**Projet de réparation des piles du pont
Charles-De Gaulle entre Montréal et Terrebonne**

Étude d'impact sur l'environnement

*Addenda – Réponses aux questions et commentaires du
1^{er} mai 2014*

Novembre 2014
MDDELCC/N° du dossier : 3211-02-285
MTQ/N° du projet : 154070637
MTQ/N° du dossier : 8505-12-AC02
N/Réf. : 048-B-0006063-001-EI-R-0003-00

Titre **Localisation des espèces floristiques menacées, vulnérables ou sensibles**

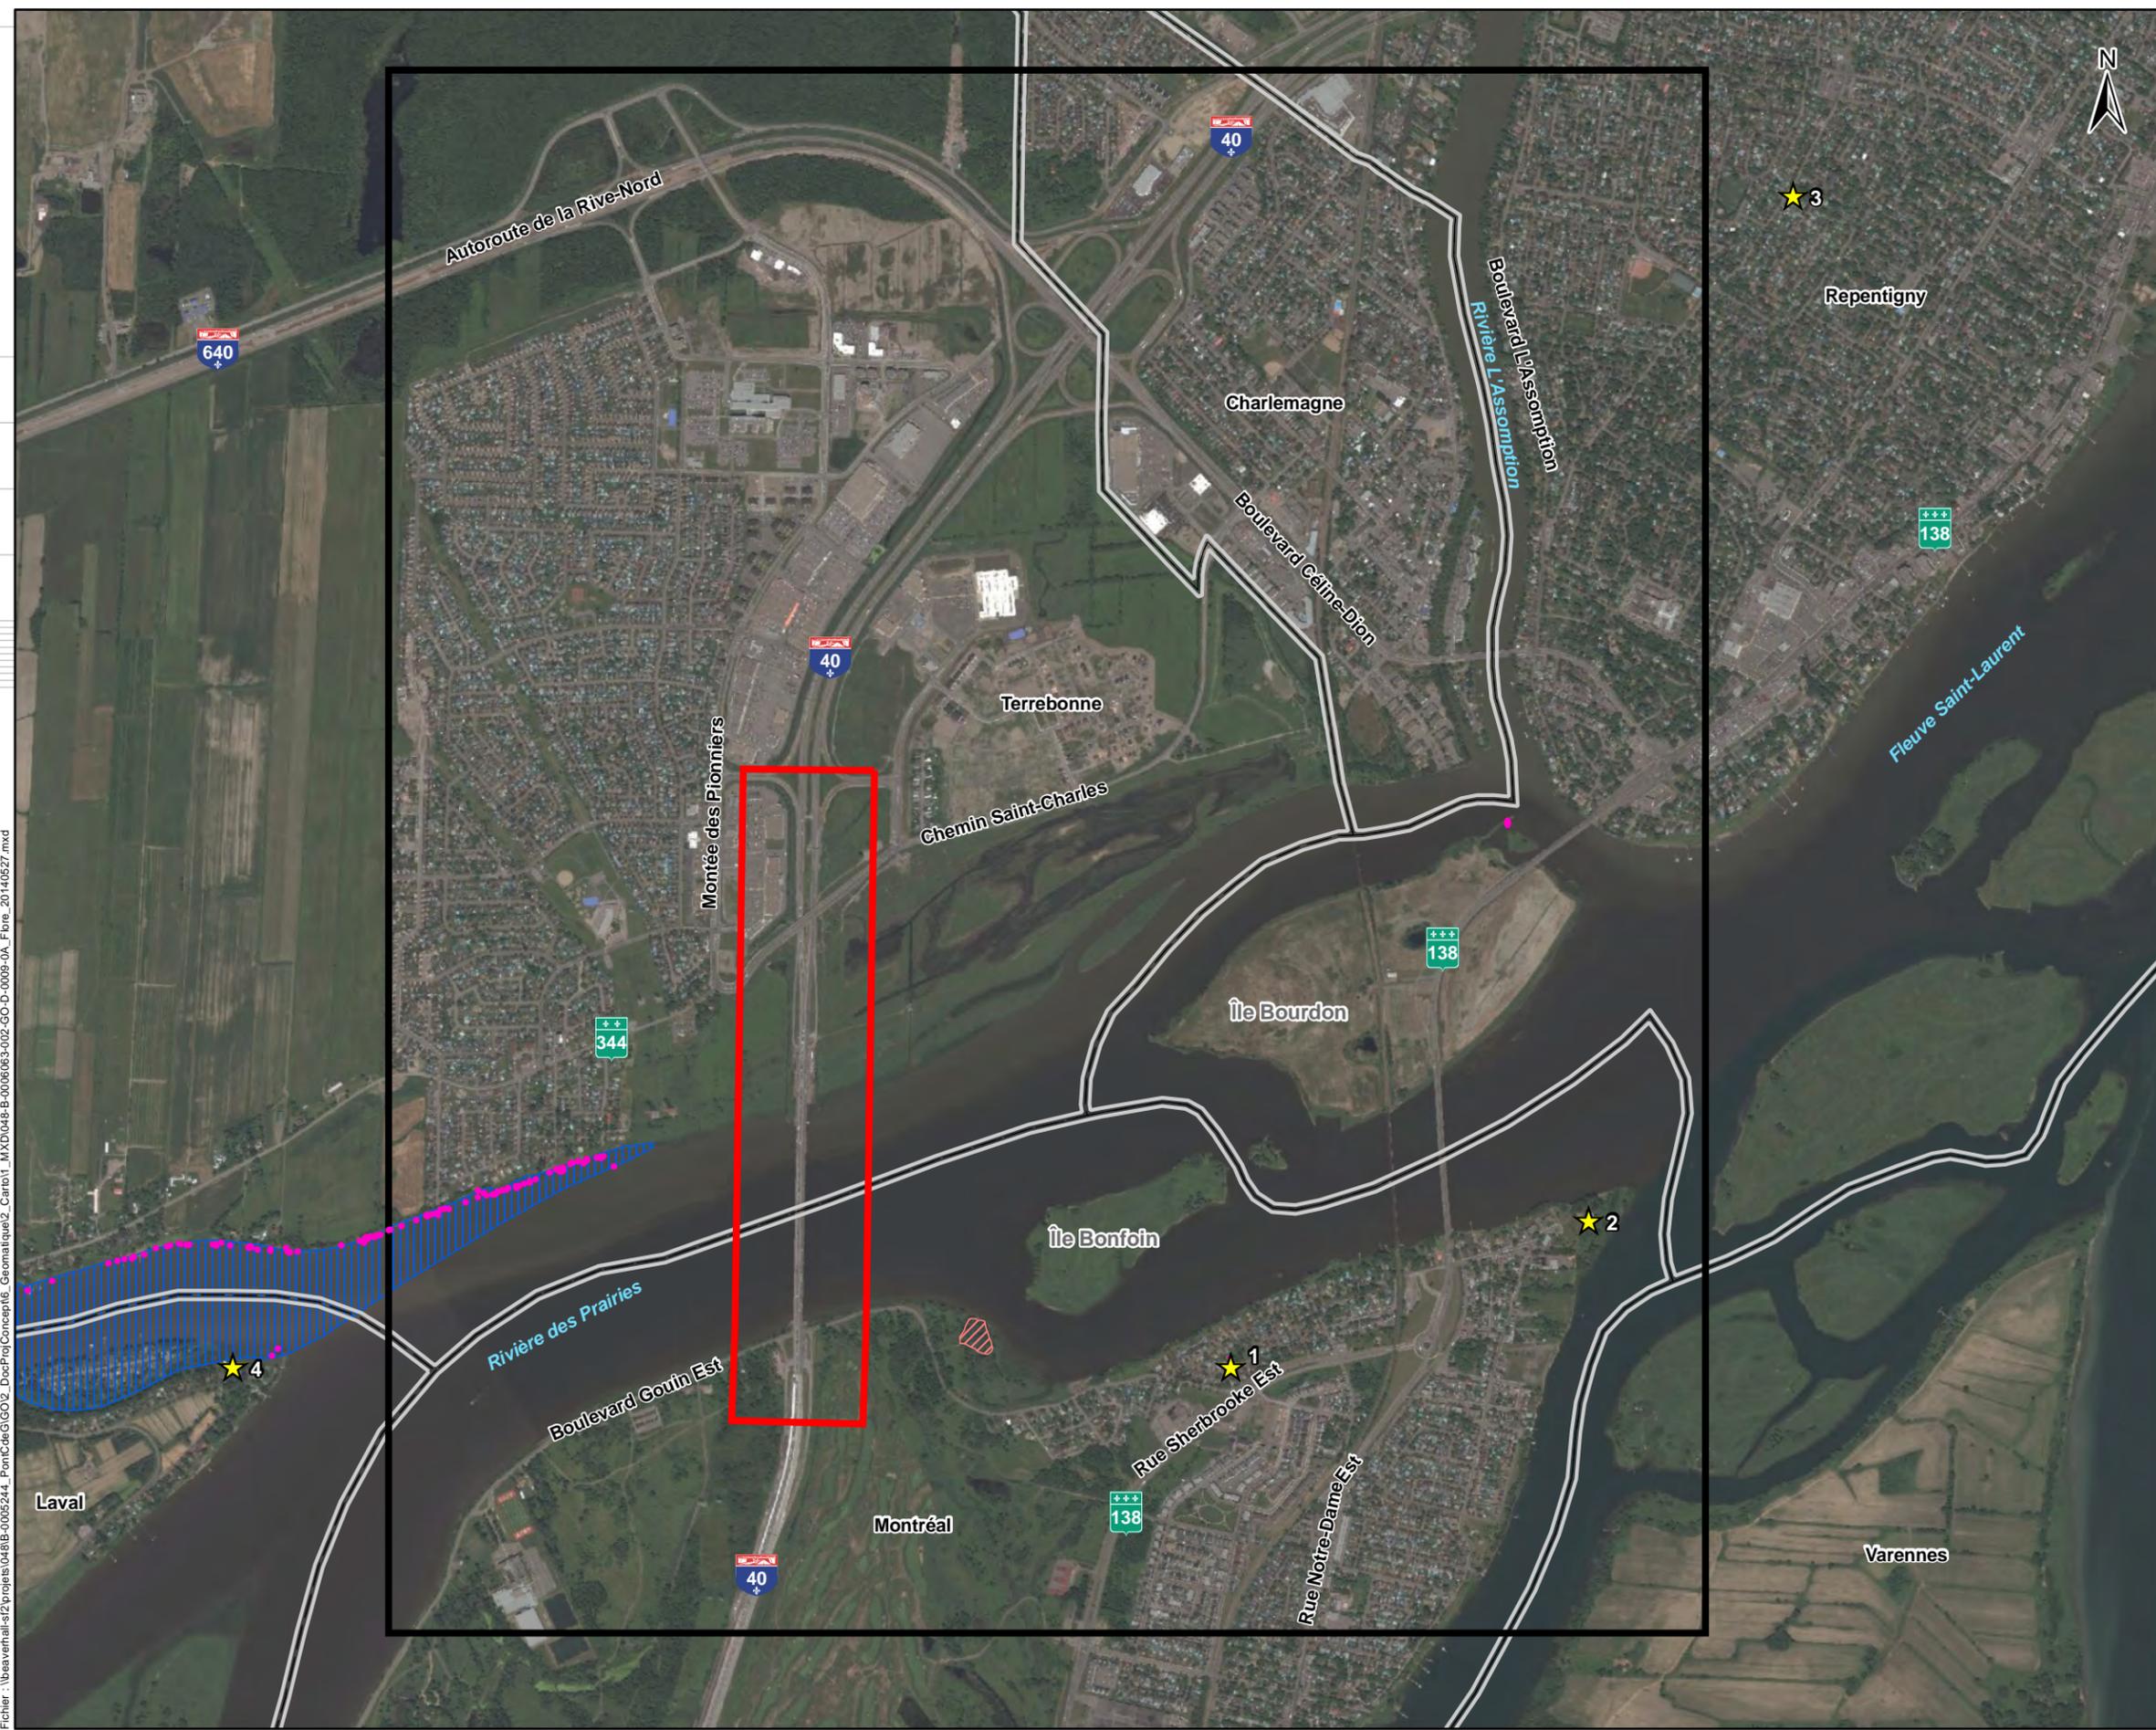
QC-6 À la section 4.3.1.5, l'initiateur mentionne qu'il n'y a pas d'habitat floristique ni d'espèce floristique à statut menacé, vulnérable ou sensible (EFMVS) dans la zone à l'étude régionale. Toutefois, on y retrouve l'habitat d'une espèce floristique menacée ou vulnérable de la rivière des Mille-Îles et quatre occurrences d'EFMVS, soit le caryer oval, la claytonie de Virginie, la carmantine d'Amérique et la physcomitrelle à feuilles étalées. L'initiateur devra corriger cette information.

Nous avons refait une demande au CDPNQ qui nous a transmis les données existantes pour le territoire couvert par la zone à l'étude régionale fixée pour le projet de réparation des piles du pont Charles-De Gaulle entre Montréal et Terrebonne. Ces données sont présentées à l'annexe A.

L'extrémité est de l'habitat floristique de la rivière des Mille-Îles est localisée dans la zone à l'étude régionale du projet entre Montréal et Terrebonne, soit en amont de la zone à l'étude locale, sur la rive nord de la rivière des Prairies (voir figure à l'annexe B).

La carmantine d'Amérique (*Justicia americana*), une espèce floristique menacée, est présente sur la rive nord de la rivière des Mille-Îles jusqu'aux lignes électriques situées à l'ouest du Pont Charles-De Gaulle et se terminant à la pointe est de l'île Jésus (voir figure à l'annexe B). Notons que lors d'inventaire réalisé par Dessau pour le projet Le Gardeur, la présence de Carmantine avait également été relevée à l'extrémité nord-est de l'île Bourdon, au nord du pont Le Gardeur (voir figure à l'annexe B).

Le caryer ovale (*Carya ovata* var. *ovata*), une espèce susceptible d'être désignée menacée ou vulnérable, est répertorié sur la pointe nord de l'île Haynes dans un vieux peuplement à feuillus humides et feuillus tolérants (voir figure à l'annexe B).

La physcomitrelle à feuilles étalées (*Physcomitrella patens*), une espèce susceptible d'être désignée menacée ou vulnérable dont la dernière observation remonte à 1921, a été répertoriée sur les bords vaseux du Saint-Laurent (voir figure à l'annexe B).

Annexe D Empiètement des digues sur les éléments sensibles du milieu

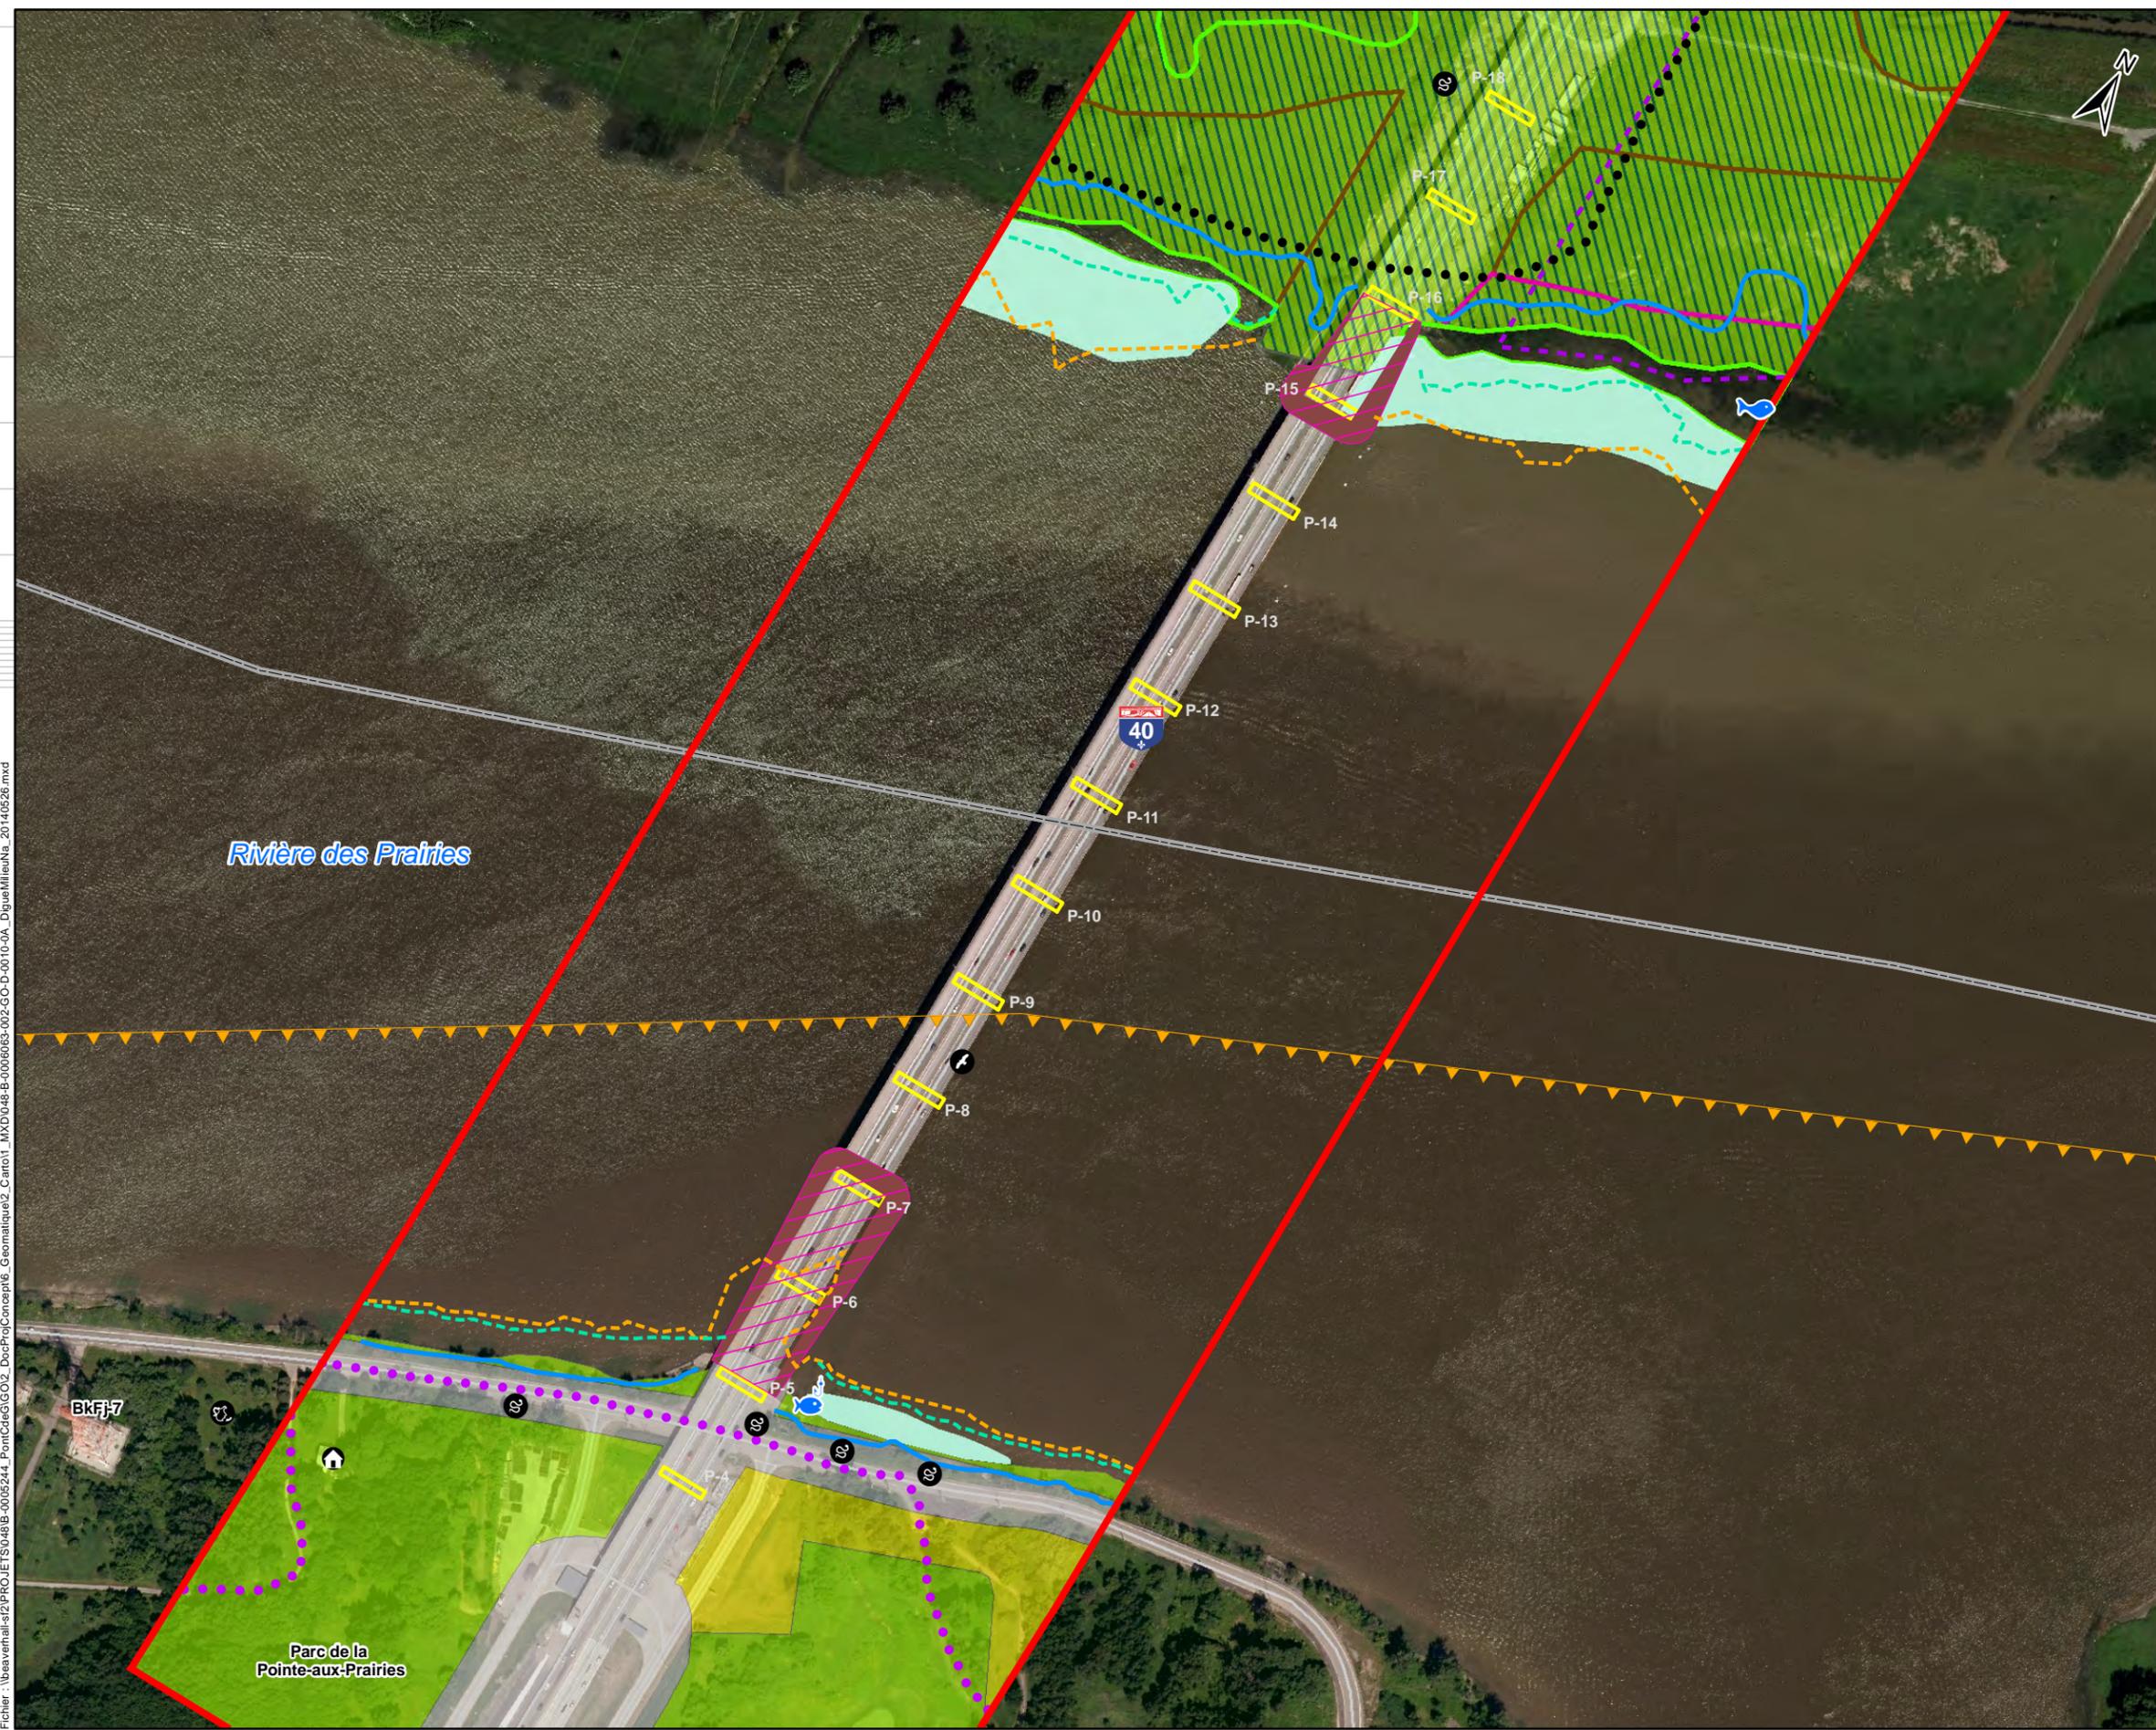
QC-16 Dans l'étude d'impact, l'initiateur mentionne que l'utilisation de digues pour l'accès aux piles 5, 6, 7, 15 et 16 est la variante recommandée par Roche (2012) (section 5.2.1.2). Toutefois, l'utilisation de digues pour accéder aux piles présente plus d'impacts négatifs que l'utilisation de jetées ou de ponts temporaires. La directive transmise à l'initiateur indique clairement de minimiser au maximum les impacts du projet. L'initiateur devra justifier le choix de cette variante et expliquer les autres variantes qui ont été envisagées. L'initiateur devra localiser et superposer sur une carte, les ouvrages d'accès aux piles projetés par rapport aux éléments sensibles du milieu (milieux humides, habitats du poisson, espèces exotiques envahissantes, espèces menacées et vulnérables). Les chemins d'accès à la rivière devront aussi y figurer.

La figure présentée à l'annexe D montre l'empiètement des digues par rapport aux éléments du milieu inventoriés. Pour ce qui est des chemins d'accès, du côté de l'île de Montréal, l'accès à la rive s'effectue directement par le boulevard Gouin, alors que du côté de Terrebonne, l'accès s'effectue à partir d'un chemin d'accès existant conduisant sous le pont et via une aire d'entreposage existante aménagée sous le pont entre les piles P16 à P18 que les abords de la digue rejoindront directement.
